গণপ্রজাতন্ত্রী বাংলাদেশ সরকার
শ্রম ও কর্মসংস্থান মন্ত্রণালয়
কলকারখানা ও প্রতিষ্ঠান পরিদর্শন অধিদপ্তর

ক্যাপ পর্যবেক্ষণের তথ্য

কারখানার নাম	কোয়ালিটি ক্যাপশন ওয়্যার লিঃ		
ঠিকানা	BSCIC Industrial Estate, Block-A, Baizid Bostami Road, Chattogram		
কারখানার কোড	CHT141		
কালার কোড			
মূল্যায়নের ধরণ: বৈদ্যুতিক মূল্যায়ন		পর্যবেক্ষণের তারিখ: ২৩-০২-২০২৩	
১. পর্যবেক্ষণ

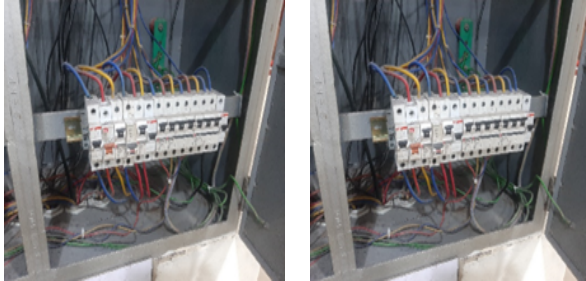
পরিদর্শন পর্যবেক্ষণ	Location- DB at 2nd Floor -Cable sockets at cable end was not provided to stranded cables with cable size area $\geq 6\text{mm}^2$.
কাপ আইটেম ক্যাটাগরি

কার্যক্রম	1. All stranded conductors $> 6\text{mm}^2$ to be provided with cable sockets. 2. All stranded conductors $< 6\text{mm}^2$, at exposed end should be soldered / crimped.
সুপারিশের তথ্যসূত্র	
কারখানার কার্যক্রম	
অগ্রাধিকার	৬ সপ্তাহ
চূড়ান্ত সময়সীমা	-
সংশোধিত সময়সীমা	০৬-০৮-২০২২
অগ্রগতির অবস্থা	চলমান
মন্তব্য	31.12.19:SLD yet not approved. Cable socket will provide during SLD implementation. 14.09.2020 CVV2: Stranded cable socket are provided but they do not have approved design and drawing 06.12.2020 CVV3: Stranded cable socket are provided but they do not have approved design and drawing 22.03.2021: Stranded cable socket are provided but they do not have approved design and drawing. 09.08.2021: Stranded cable socket are provided but they do not have approved design and drawing. 13-09-2022 : Stranded cable socket are provided but they do not have approved design and drawing. 23.02.2023: Standard cable connection found without cable socket in DB-Finishing.
